Dodatek č. 4 SMLOUVY O DÍLO

s názvem: **Akademie – výstavba stravovacího zařízení – realizace stavby**

ZMĚNOVÉ LISTY - REKAPITULACE
(příloha dodatku SoD č. VS-21330-142/ČJ-2022-800097-VERZAK)

ZMĚNOVÝ LIST (příloha dodatku SoD č. VS-21330-142/ČJ-2022-800097-VERZAK)č.: **ZL 04****Dodatečné stavební práce zadané v "Jednací mřížce bez uveřejnění" (JBRÚ) v souladu se Zákonem o zadávání veřejných****Stavba:** Akademie - výstavba stravovacího zařízení**Datum:** 30.05.2023Předmět změny: změna zděných příček na SDK příčkyDotčené místo: Máchova 200, 471 21 Stráž pod RalskemOdkaz na výkresy: D-1-1-01_Technická_zprava, D-1-1-03_Pudorys_1NP, D-1-1-04_Pudorys_2NP, Návrh optimalizace ze dne 17.2.2023Odkaz na rozpočtovou dokumentaci: Akad-str-pavilon-Vykaz-vymer2022-01-19

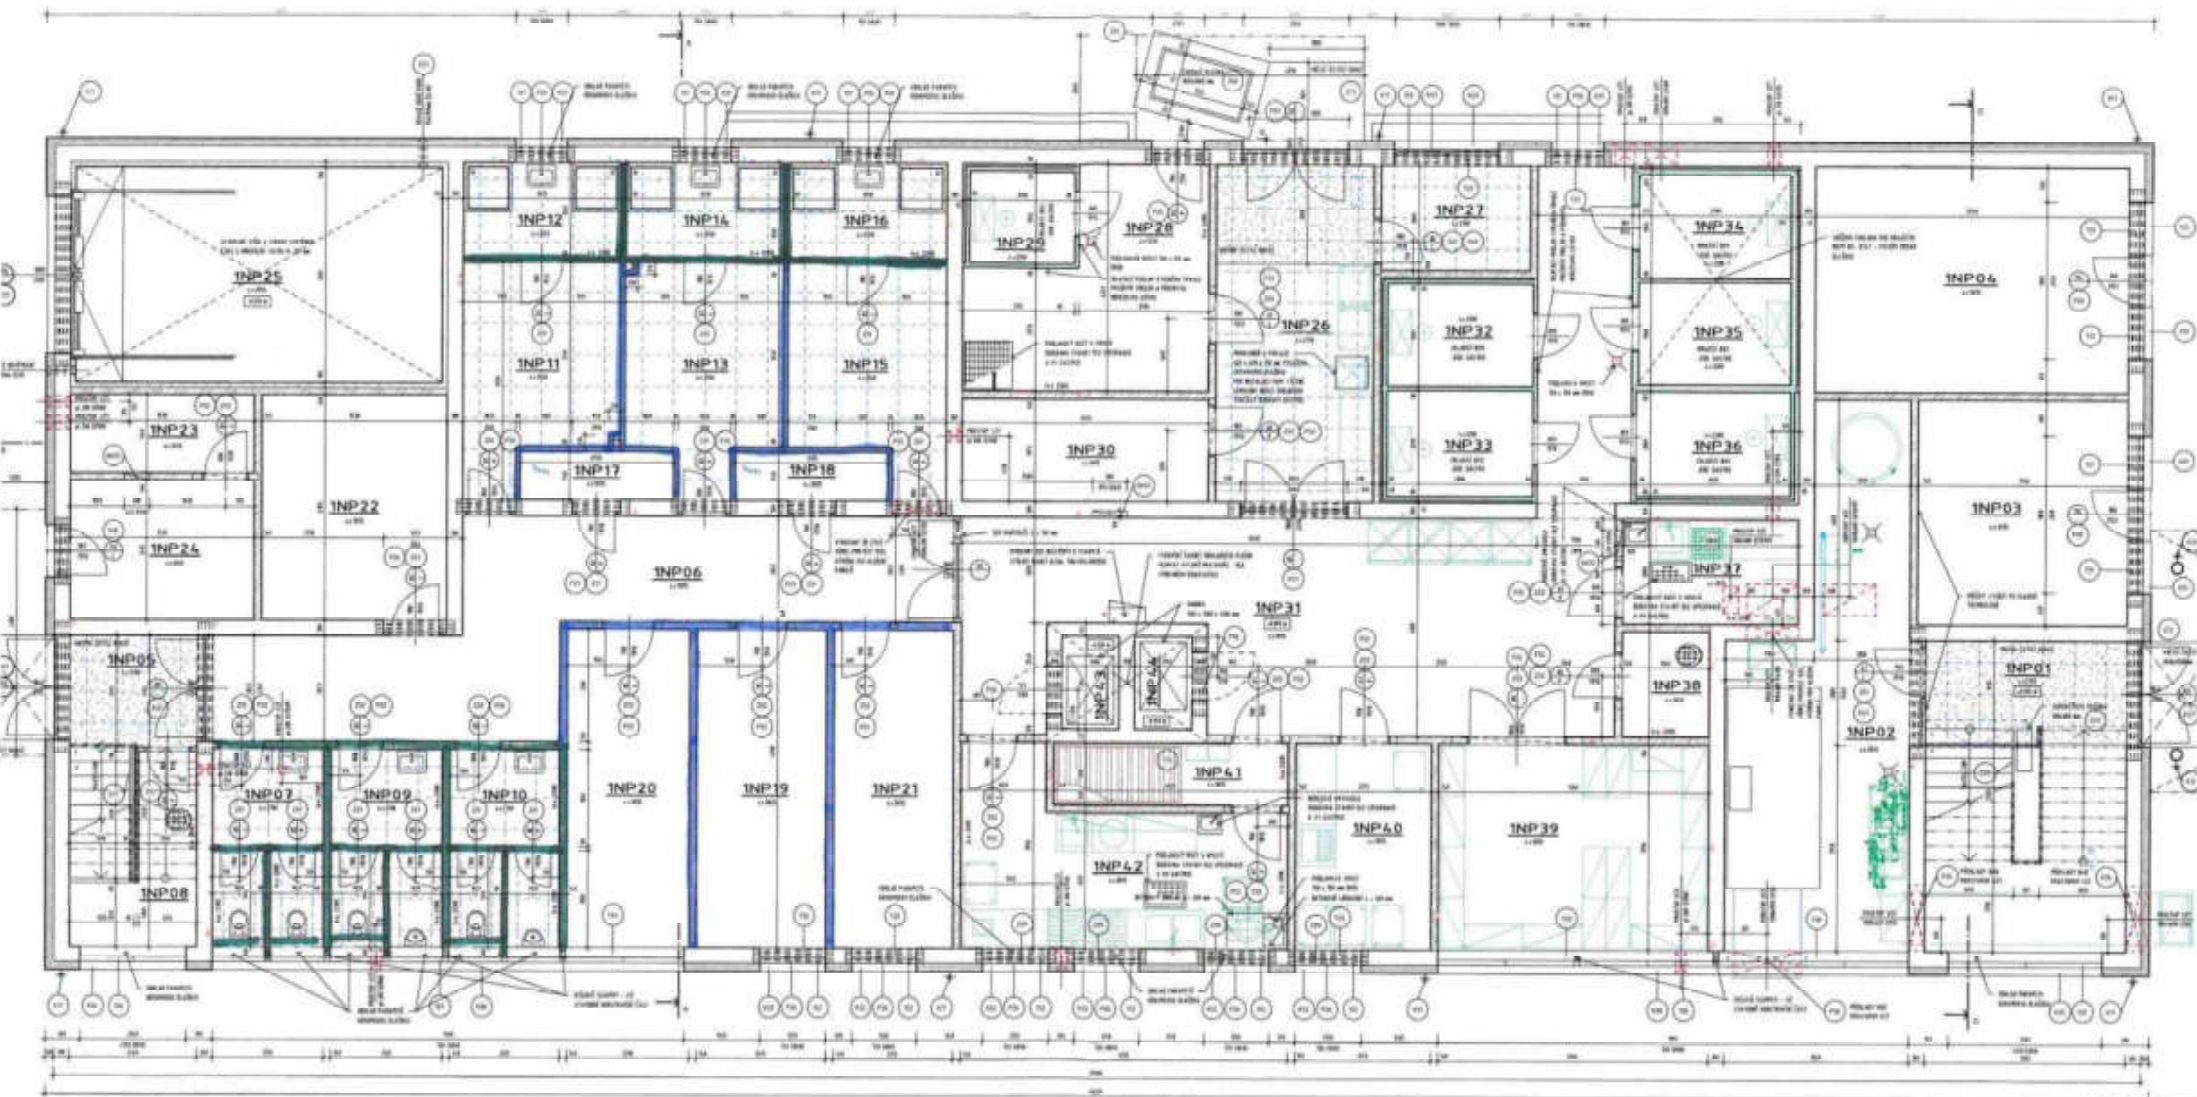
- navrhuji zrušit okapové římsy. Z toho plyne zrušení krokví zajišťující tento přesah včetně zrušení obkladu plastovými palubkami.
- výlez na střechu, pozice 116, nebude zateplený.
- zvážít fošnovou lávku uprostřed dřevěných vazníků pro vizuální kontrolu půdního prostoru.

VÝKRES:							
VÝKRES SKLADBY PANELŮ STROP NAD 1.NP-VÝZTUŽ							
STUPEN:		RDS		JEDNOTKY: mm		PARE:	
DATUM:		03/2023		MĚRITKO: 1:75			
KRESLIL:		PV		KONTROLOVAL:		PV	
Č. VÝKRESU:				ZAKÁZKA ČÍSLO:		S_22_124	
F.02.						REV:

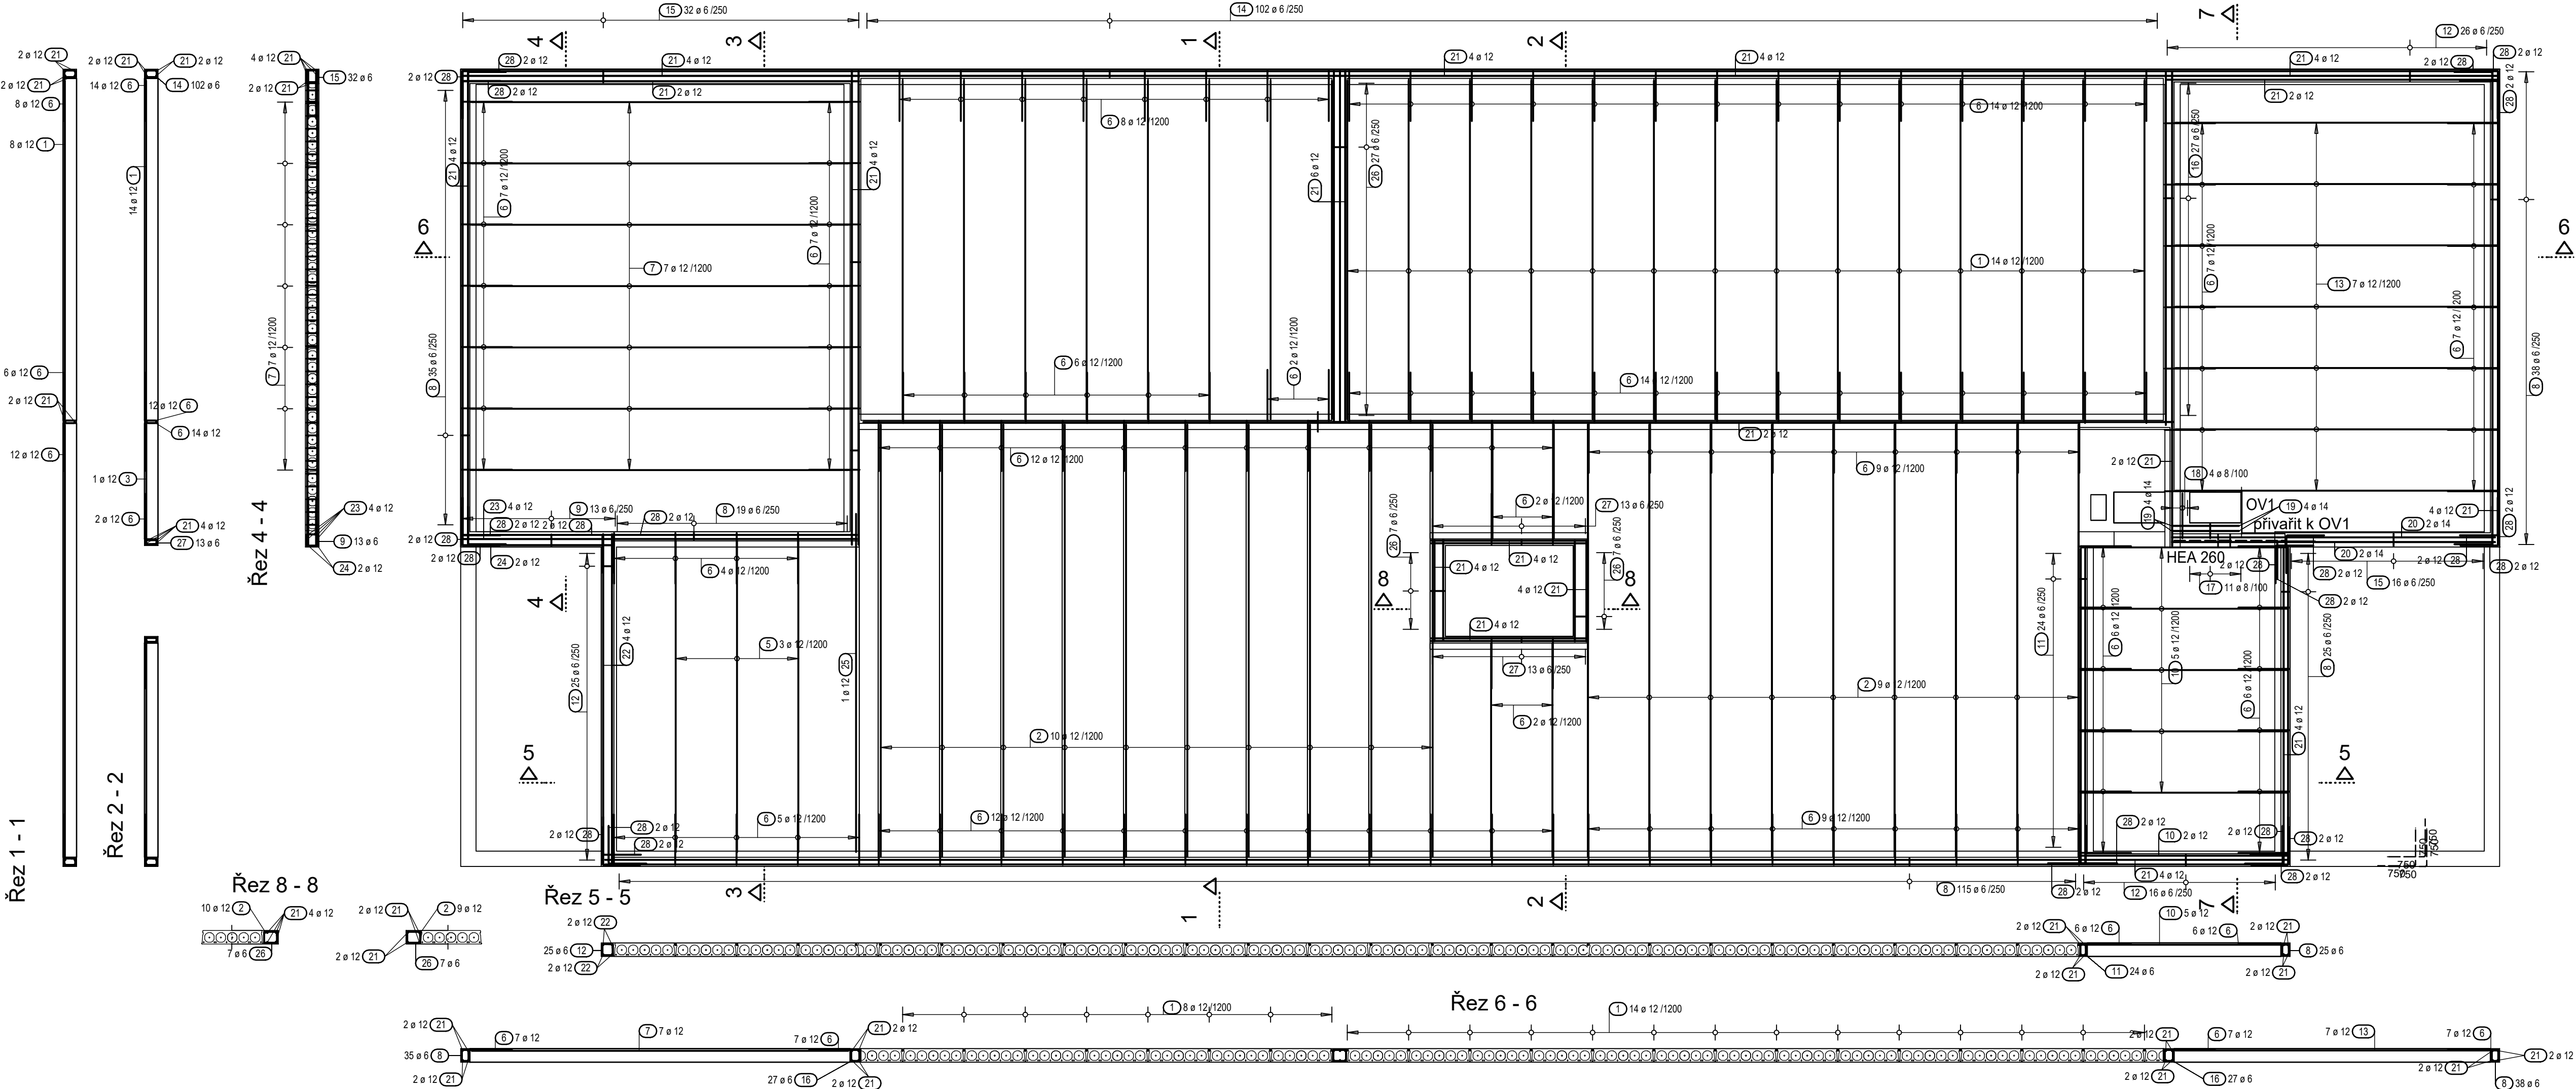
Zhotovitel upozornil Objednatele dne 14.04.2023 na v DPS chybějící položky v soupisu prací. Soupis prací neobsahuje výztuž věnce v úrovni stropu 1.NP. Jedná se o výztuž nad věnci č. V02, V03a, V03b a V5. Zhotovitel předložil návrh výztuže zpracovaný dodavatelem stropních panelů Spiroll PREFA a.s. AD souhlasí s předloženým výkresem - viz příloha č. 3.

Přípočty: (vč. DPH)Odpočty: (vč. DPH)**CENA CELKEM vč. DPH**Přílohy: č.1 - oceněný výkaz výměr změny - ZL 07 - doplnění výztuže stropu
č.2 - zápis z KD č. 22 ze dne 5.5.2023
č.3 - výkres skladby panelů strop nad 1.NP - výztužListů A4: 3
Listů A4: 3
Listů A4: 1**celkem****Listů A4: 7**
